NOTA VAN INSPRAAK EN OVERLEG VOORONTWERPBESTEMMINGSPLAN 'DRIEHOEK HET ZAND'

Bijlage 1: bezonningsstudie

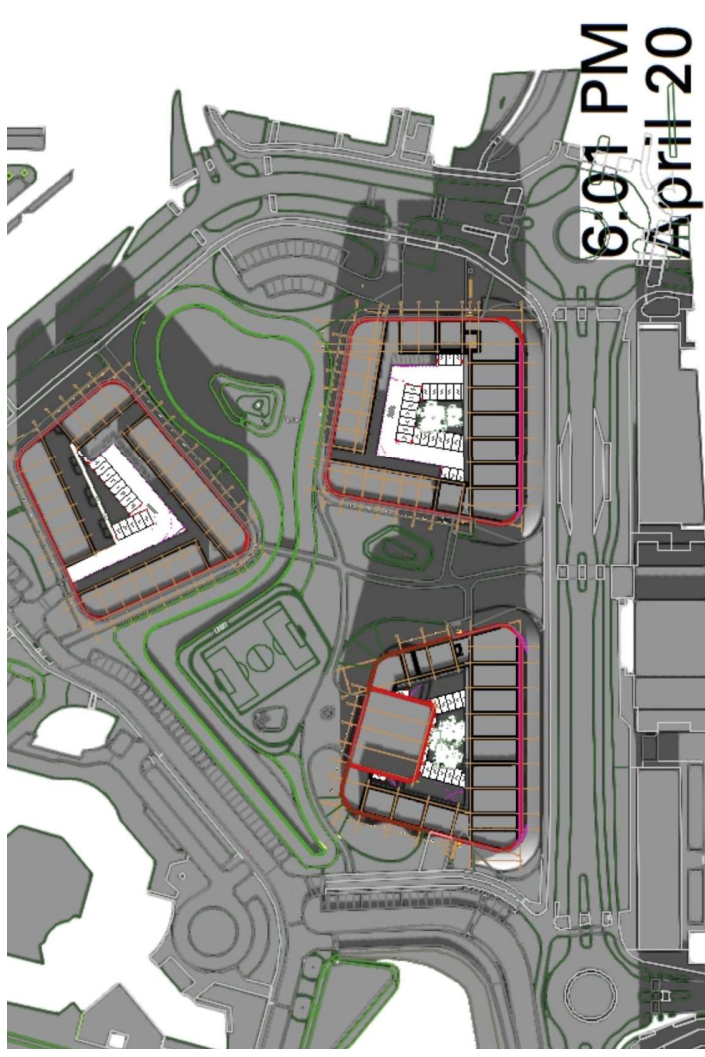
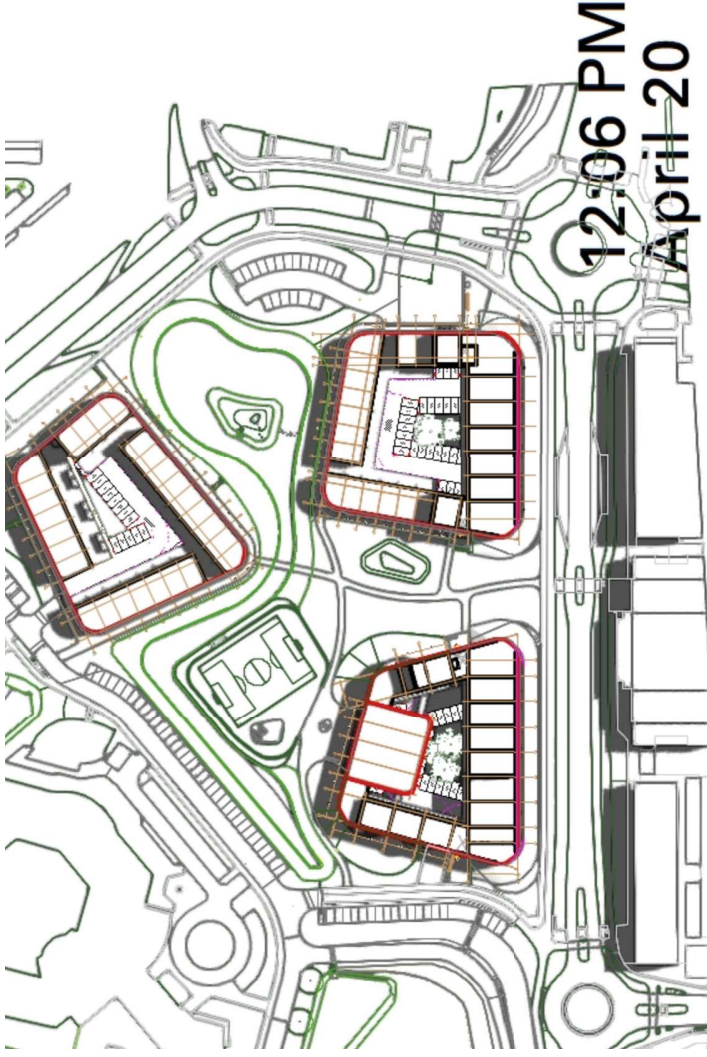
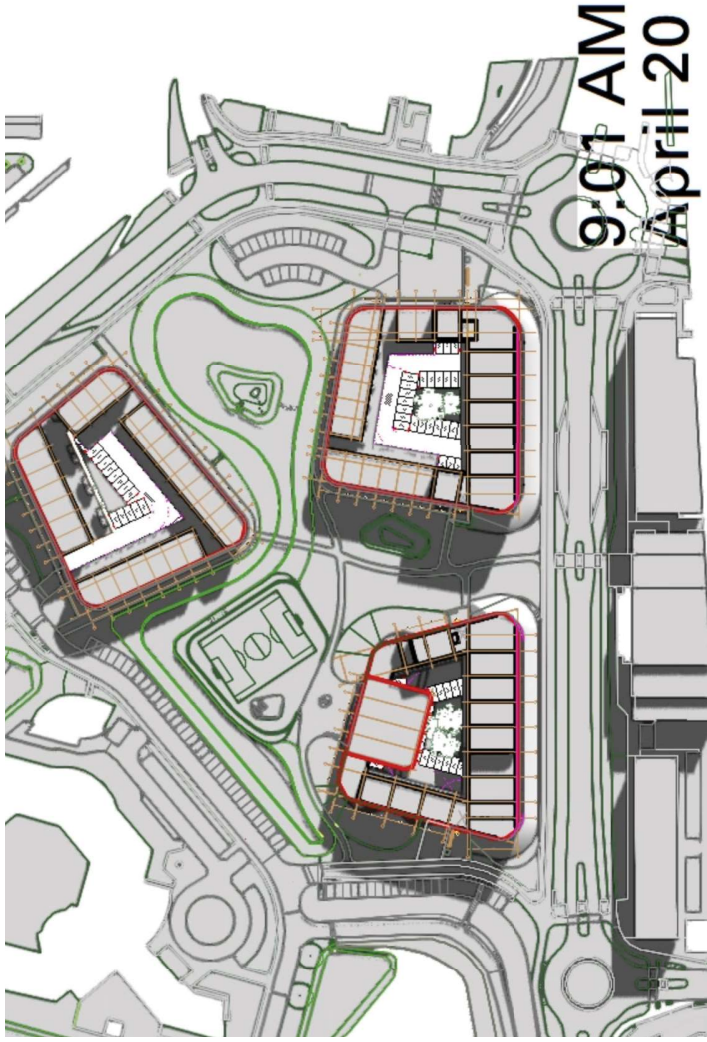
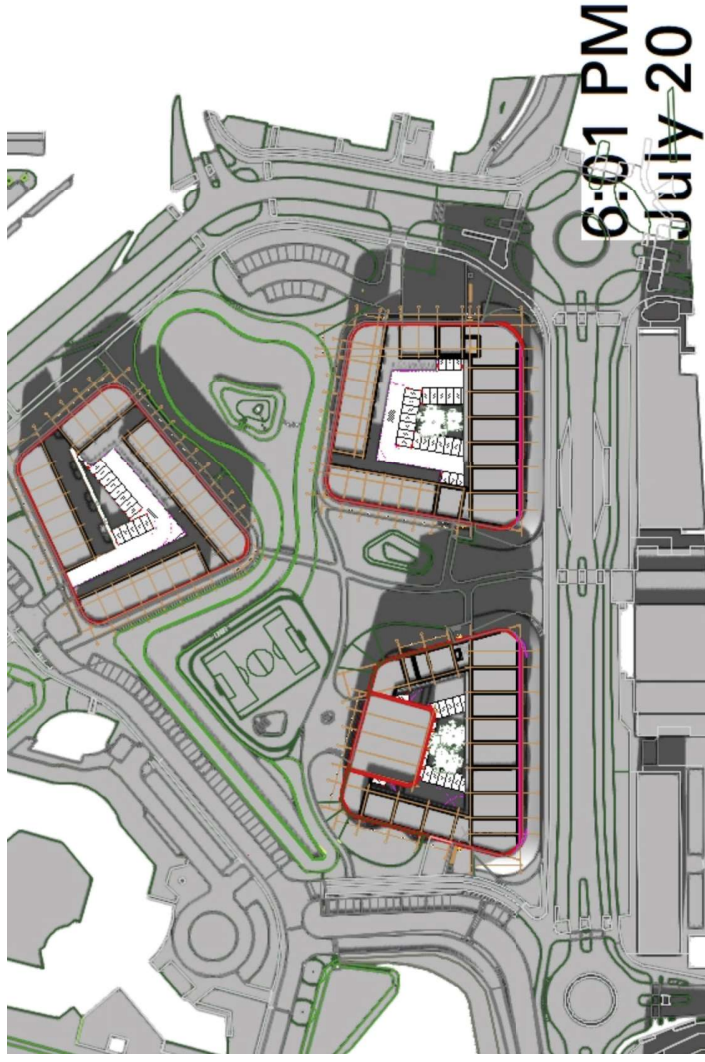
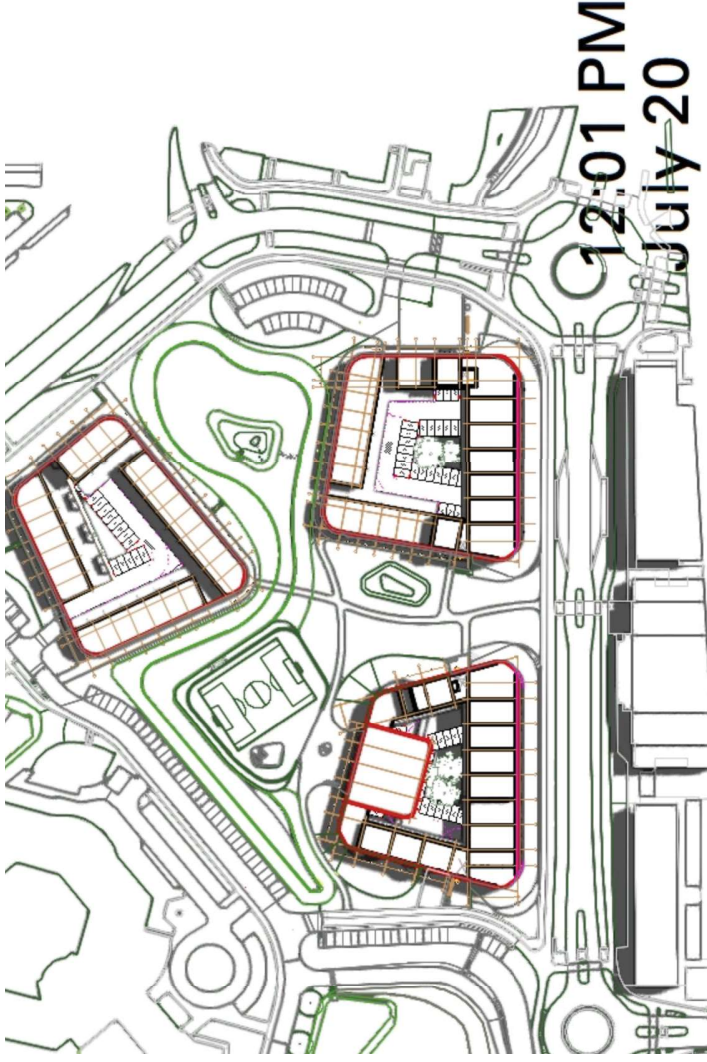
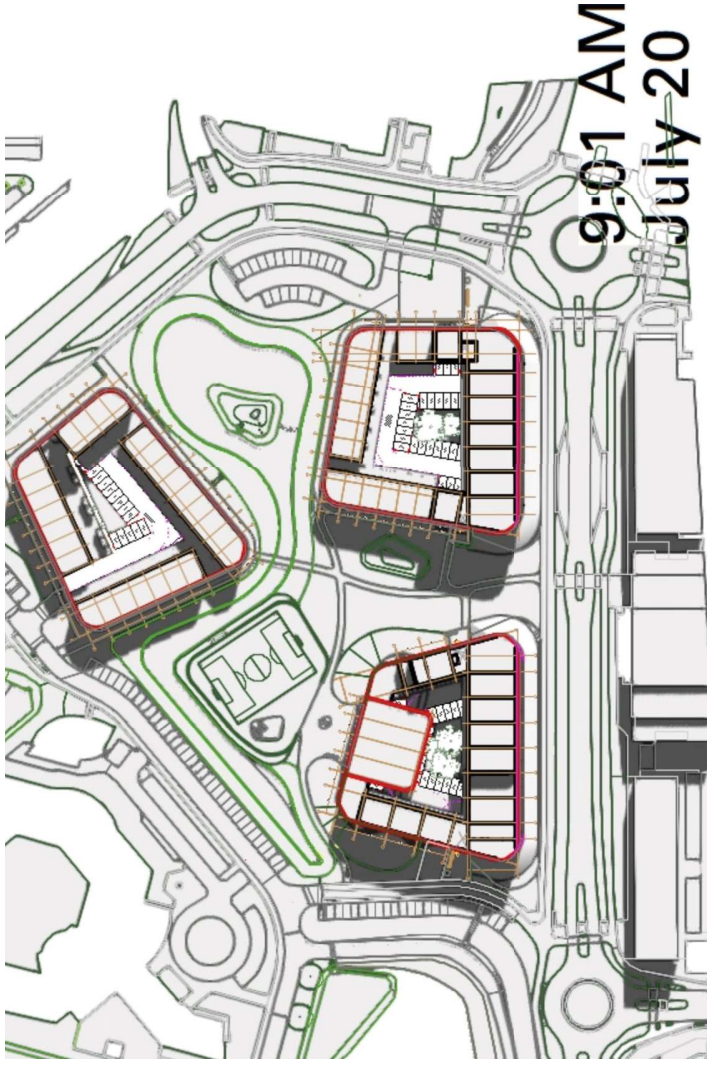
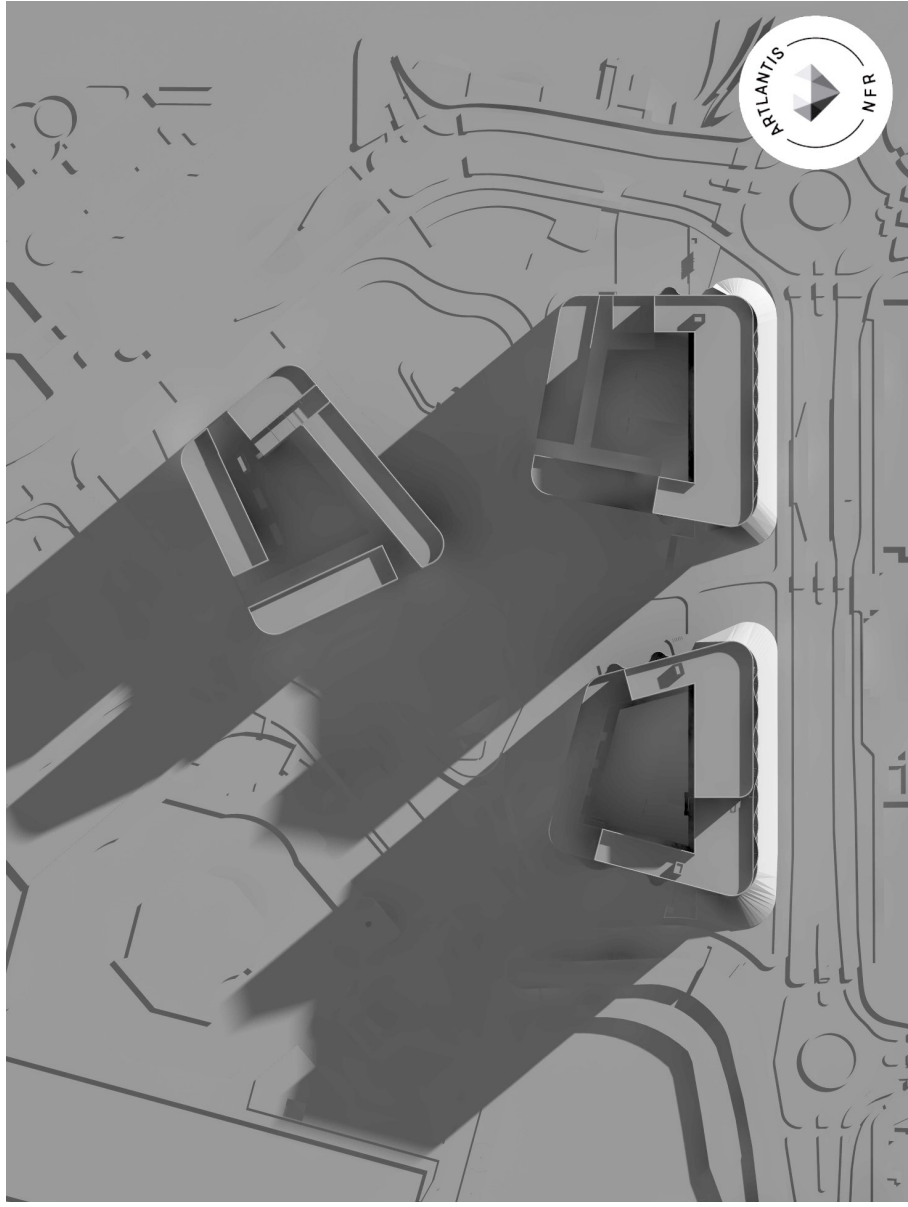
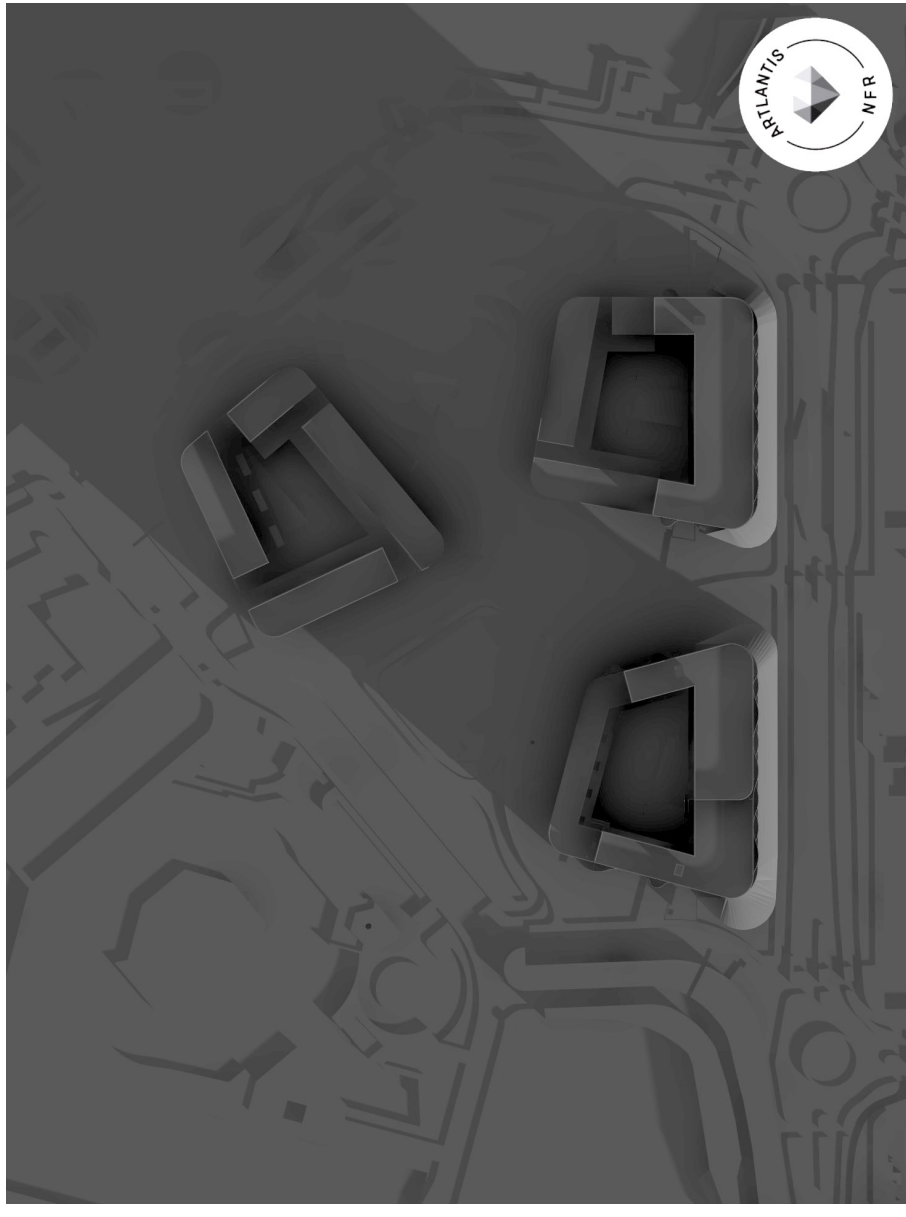
- 6.4 Ook spreekt men in de omgevingsvisie over passende kleinschalige ontwikkelingen, aldus indiener.
- 6.5 Er zal sprake zijn van 75% aan slagschaduw in de tuin en aan de oostgevel van het gebouw. Dit is het geval bij lage zonsopkomst in het voorjaar, najaar en winter.

- 6.5 Het is onduidelijk waaruit blijkt dat sprake zal zijn van 75% aan slagschaduw in de tuin en op de oostgevel van de tuin. Aan deze Nota van inspraak en overleg is een bezonningsstudie (bijlage 1) toegevoegd, die aantoont dat geen sprake zal zijn van schaduwhinder in de tuin van indiener. Bij deze studies zijn de maatgevende maanden april en juli gebruikt. Ook is de maand december toegevoegd, waaruit blijkt dat na 10.00 uur de slagschaduw verdwijnt op het perceel van indiener.
